Avis délibéré
de la Mission régionale d'autorité environnementale
Provence-Alpes-Côte d'Azur

**sur la mise en compatibilité n°2 du PLU de la commune de
Saint-Christol d'Albion (84) liée à la déclaration d'un projet
photovoltaïque et la construction d'un parc photovoltaïque au
lieu-dit "Brouville" à Saint-Christol d'Albion et Sault**

N° MRAe
001044/A PP - 001026/A P
001038/A P

Figure 2: Zonage après mise en compatibilité n°2 du PLU.
Source : étude d'impact.

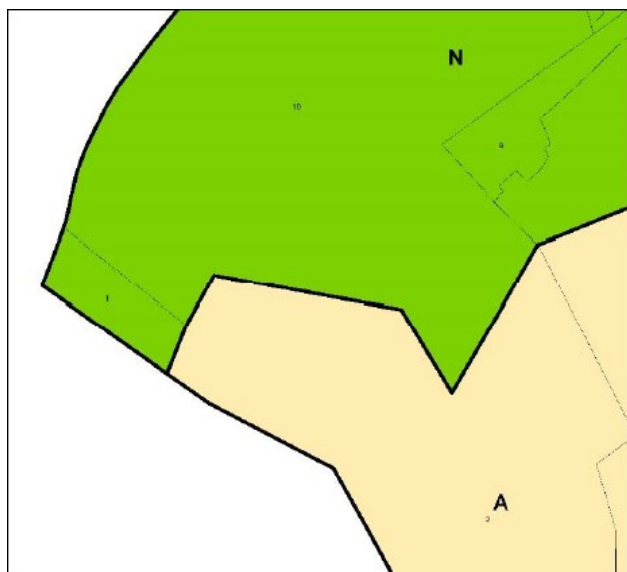
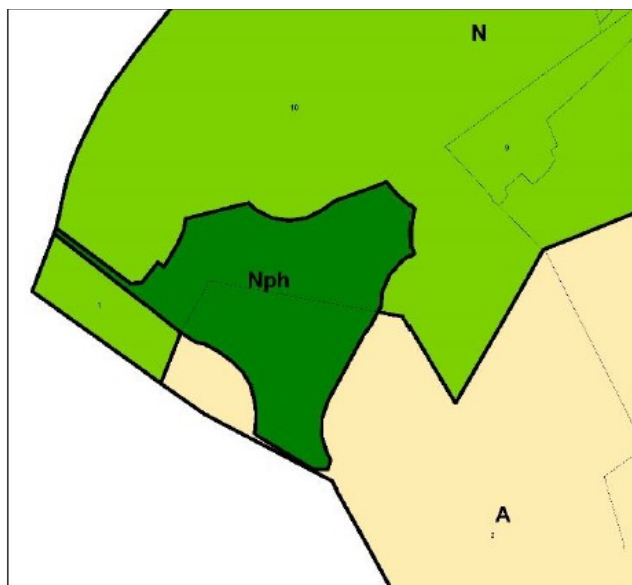
Néanmoins, la MRAe regrette qu'aucune prescription d'encadrement environnemental (milieux naturels et paysage) directement liée au projet ne soit intégrée au nouveau règlement.

La MRAe regrette que l'identification du nouveau zonage indiquant la surface dédiée au projet et celle consacrée aux OLD ainsi que la prise en compte des enjeux écologiques et paysagers du secteur Nph ne figurent pas dans une OAP.

La MRAe recommande d'intégrer au règlement du PLU des prescriptions d'encadrement environnemental concernant le nouveau secteur Nph, de créer une OAP dédiée délimitant le périmètre du projet en y ajoutant la surface des OLD, et d'incorporer à ses orientations écrites des dispositions relatives à la préservation des milieux naturels et du paysage.
